人工智能营业厅设备制造基地

1#楼 13层平面图

2022-36

建修

1#楼 13层平面图(修改前) 1:100

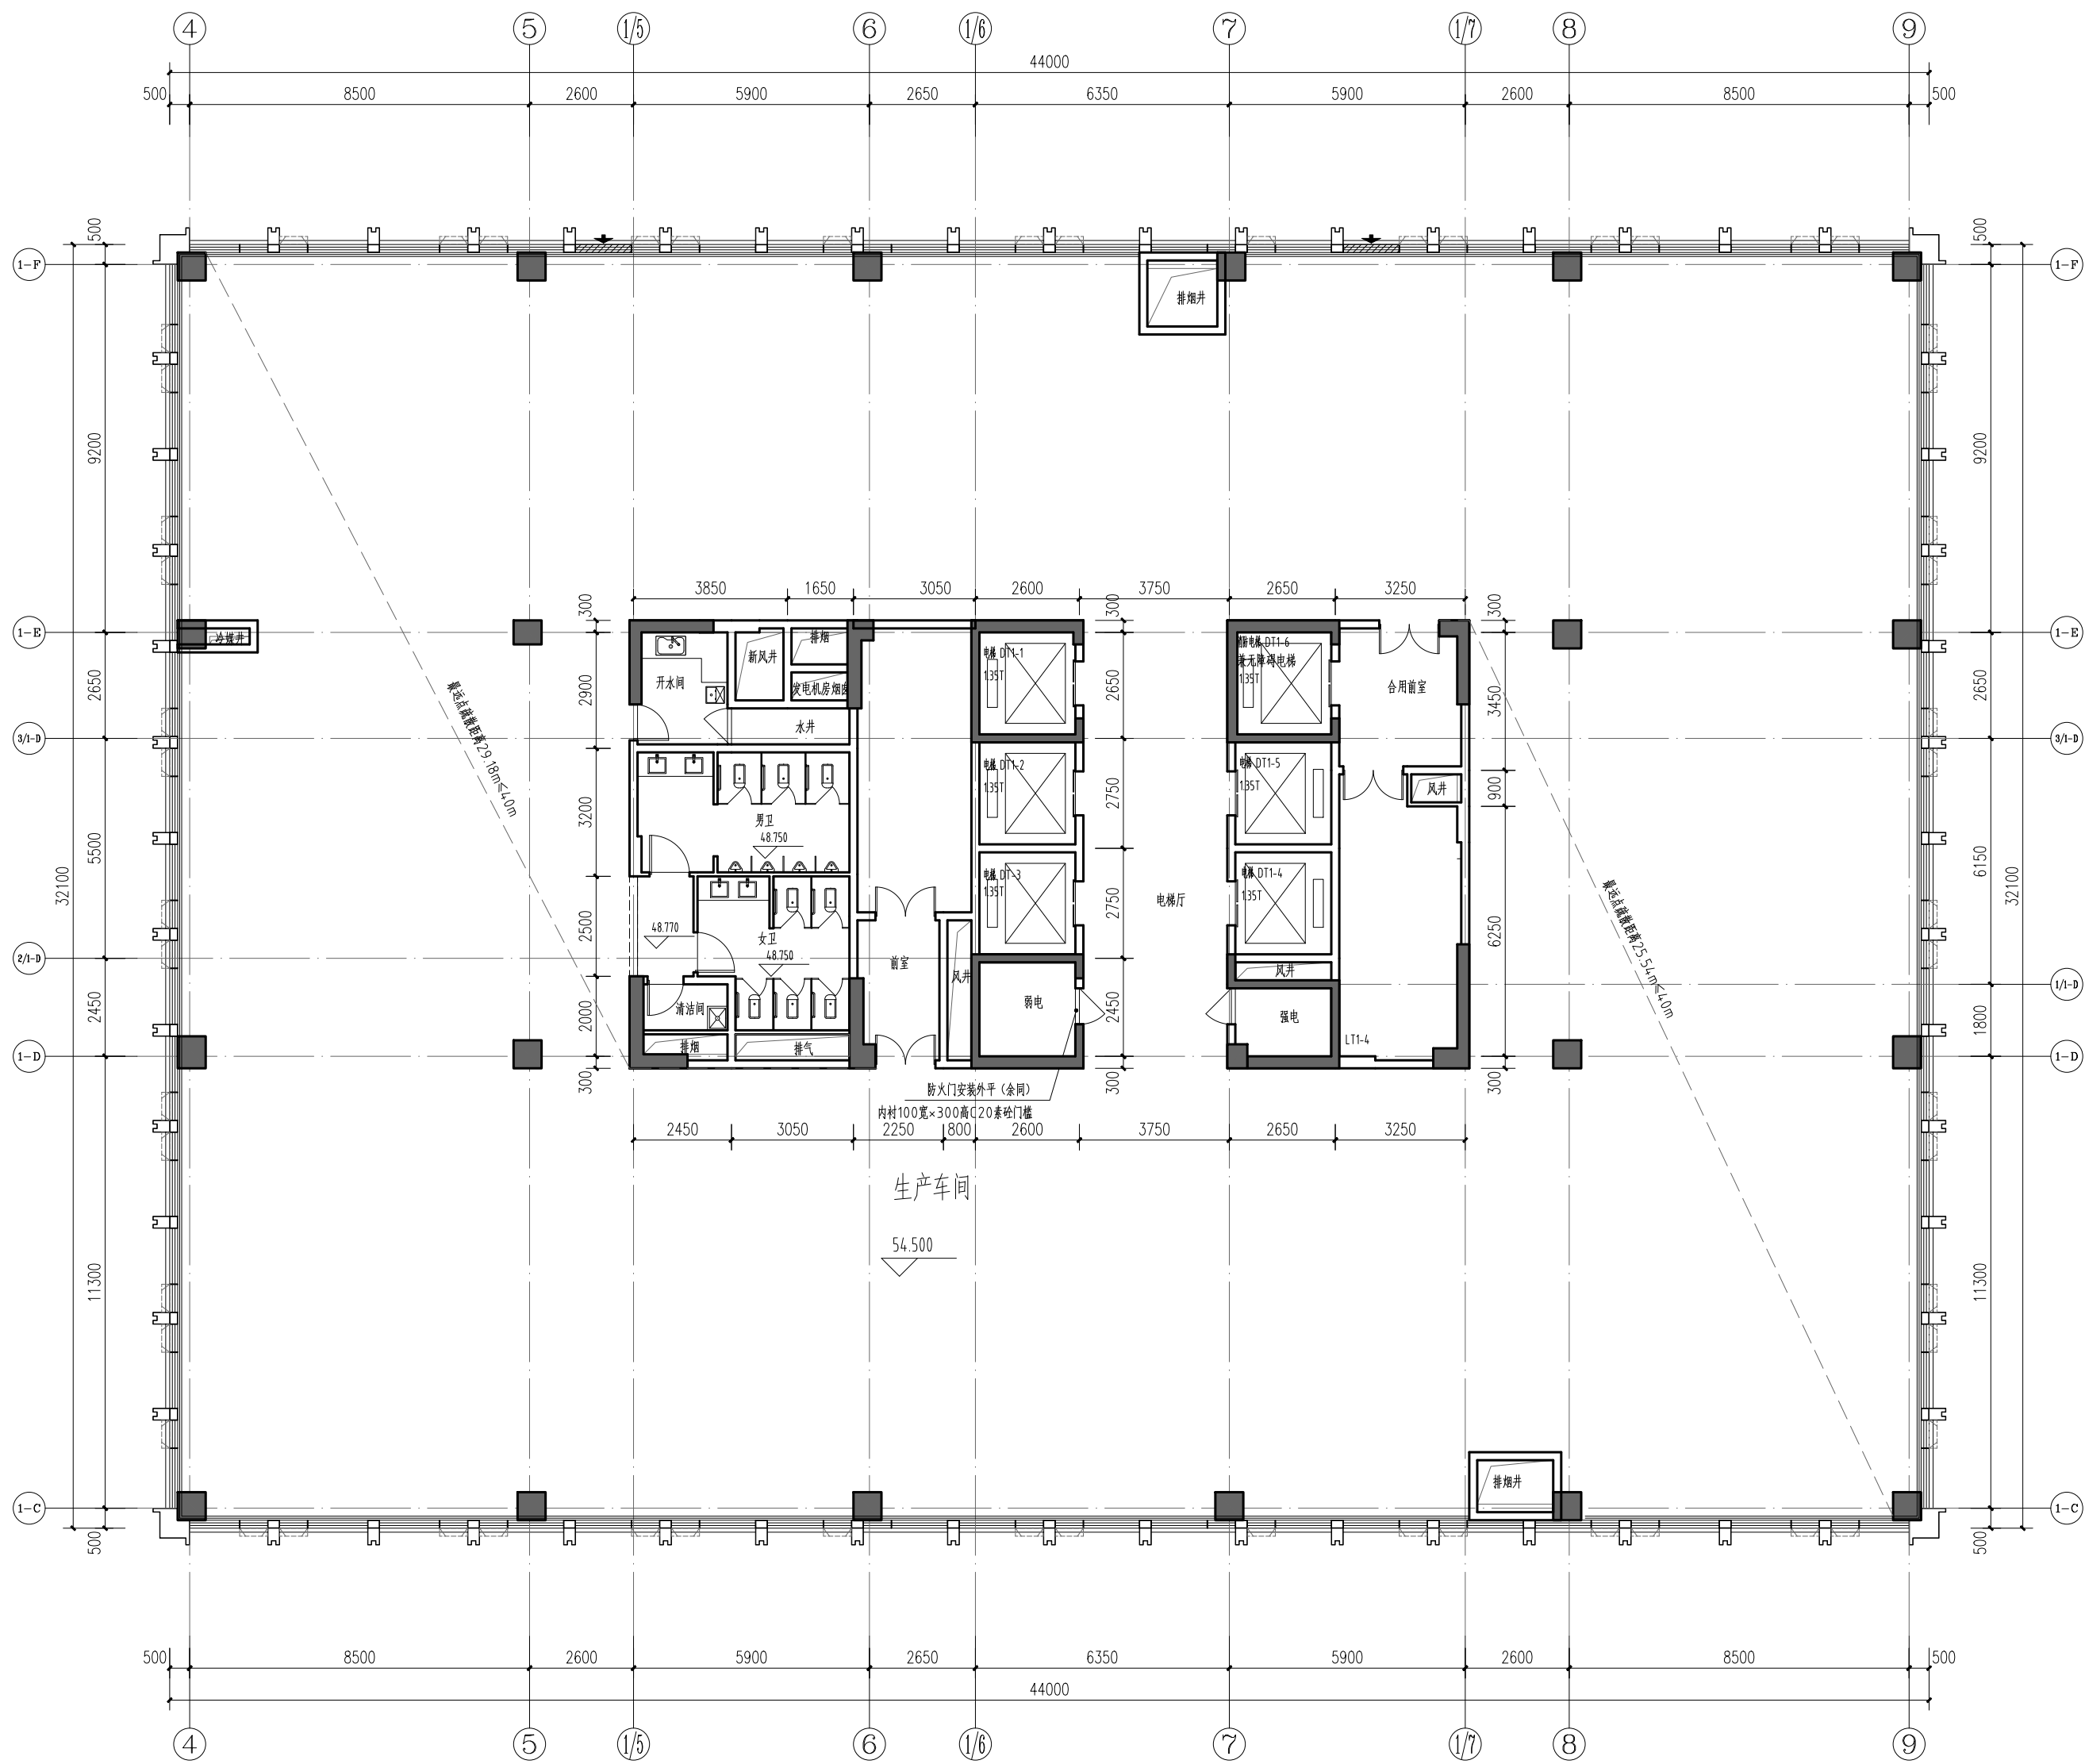
变更前:

1#楼 13层平面图(修改后) 1:100

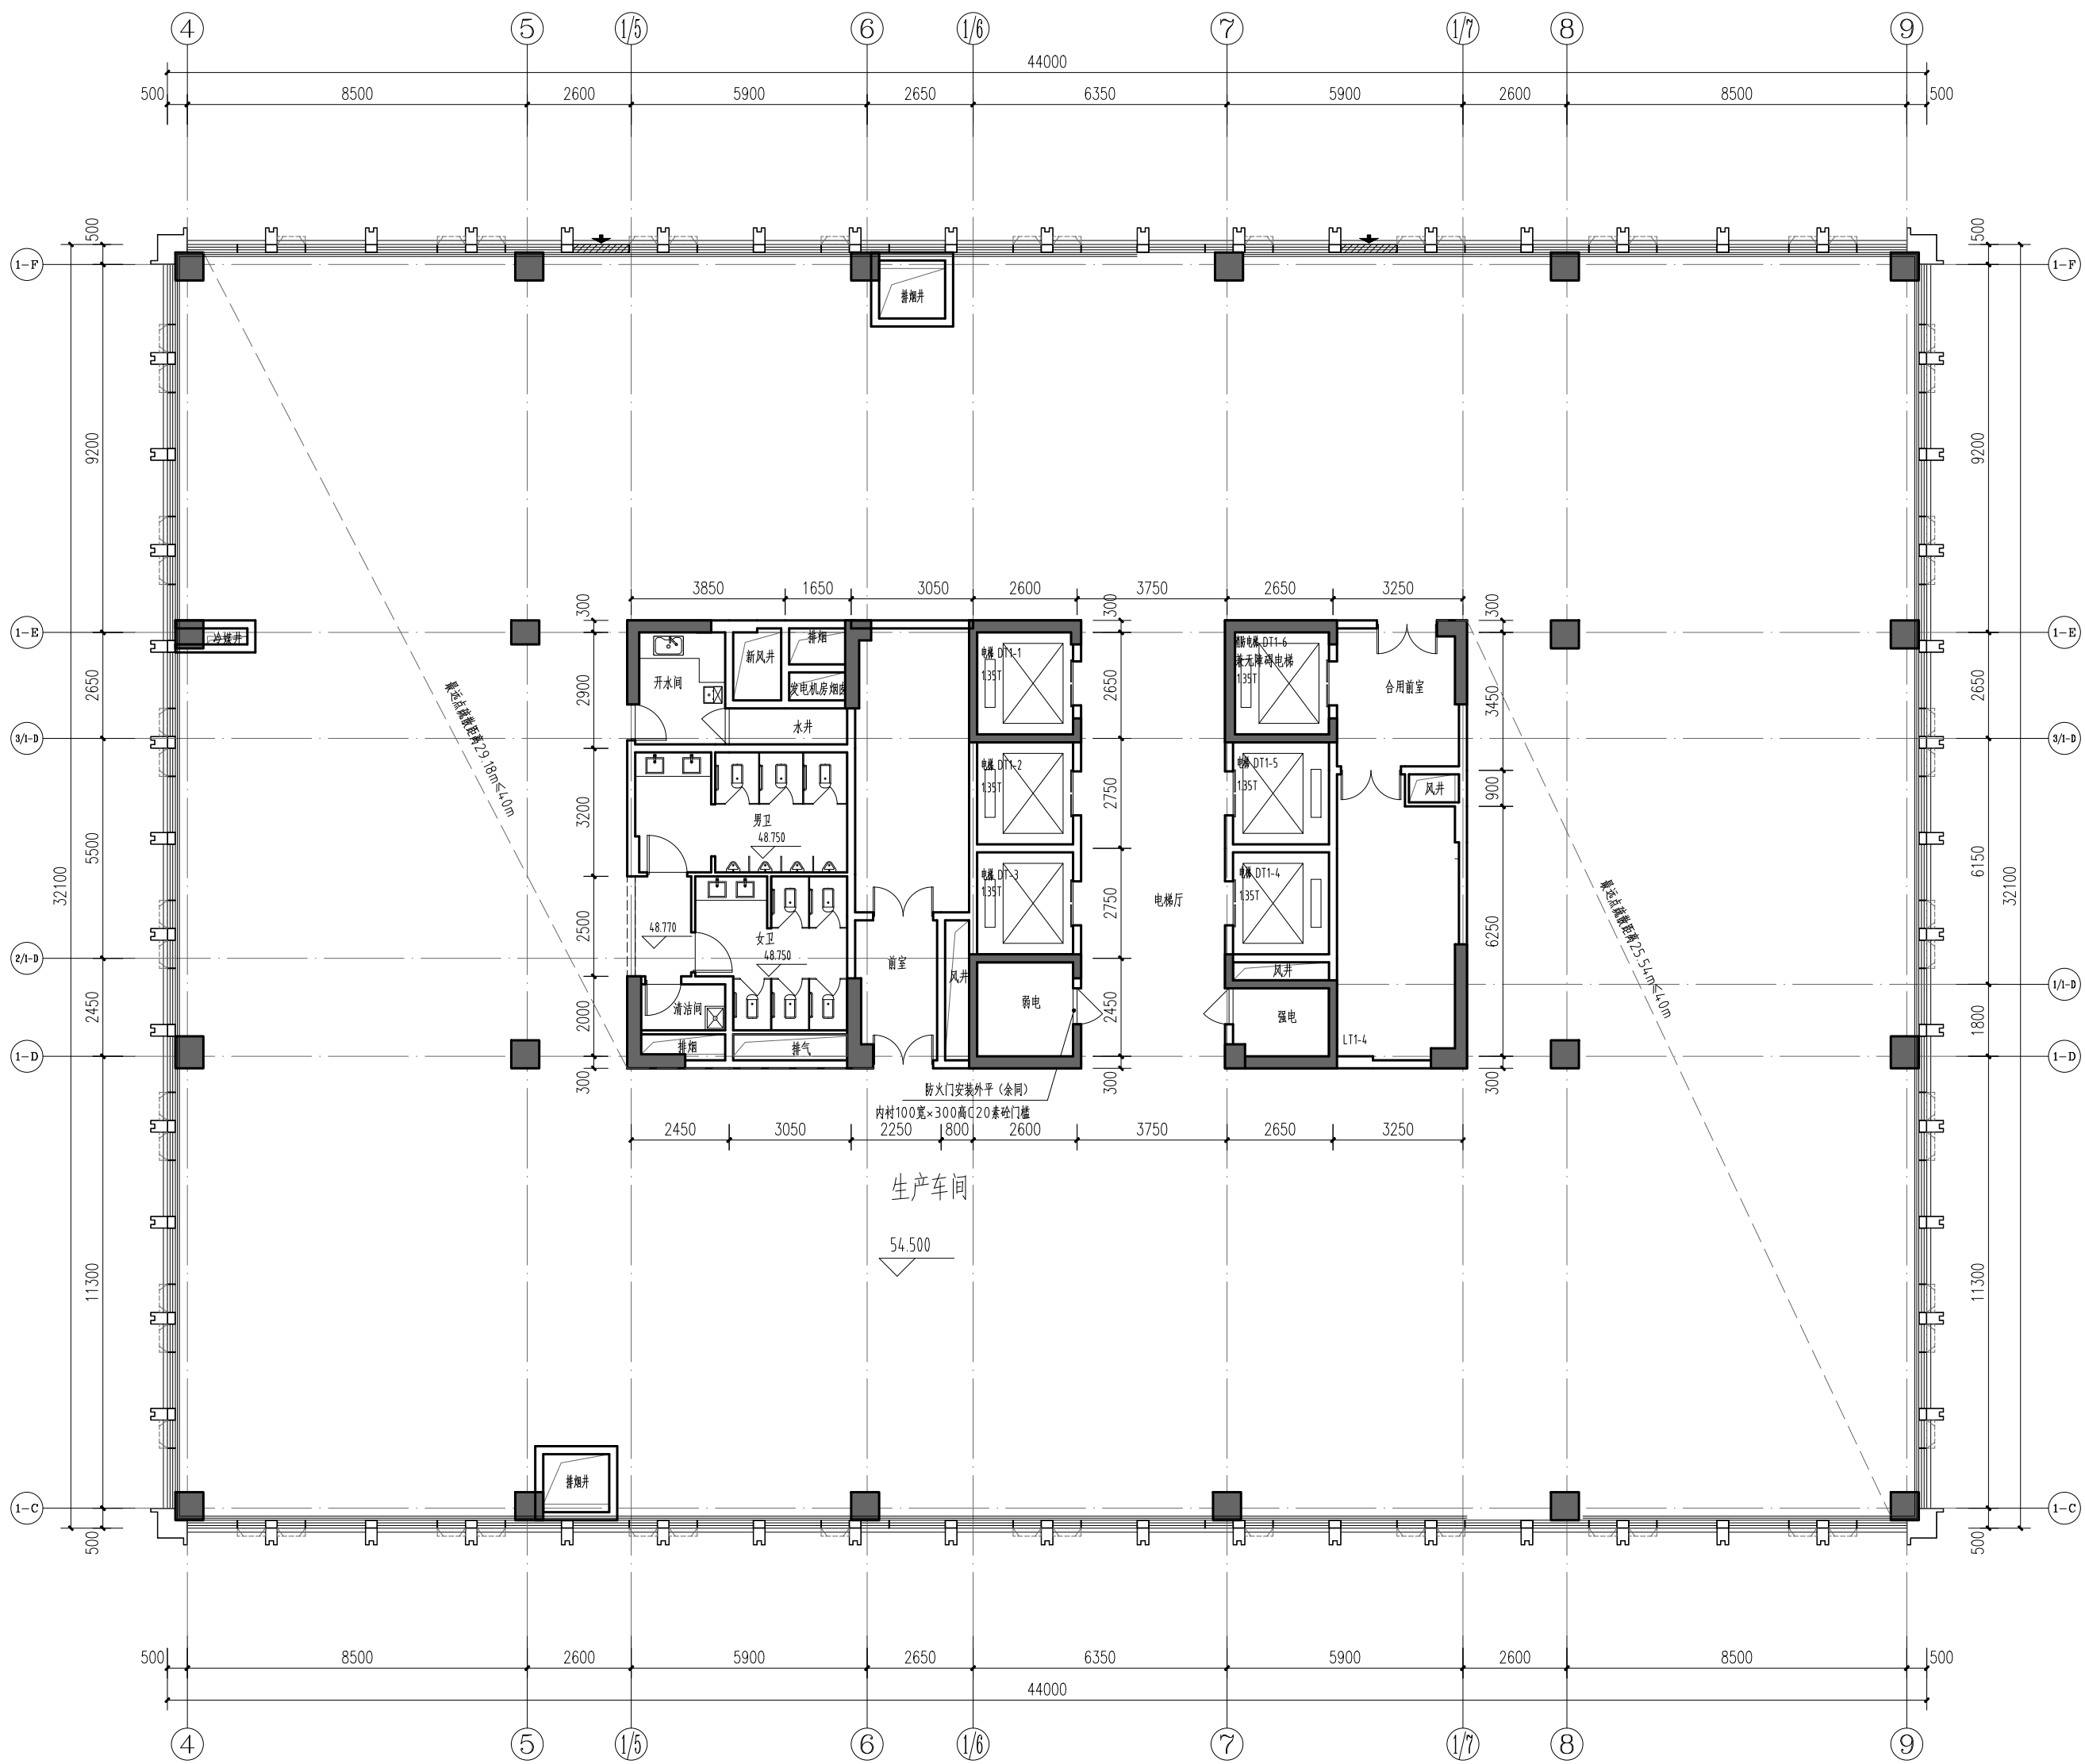
变更后:
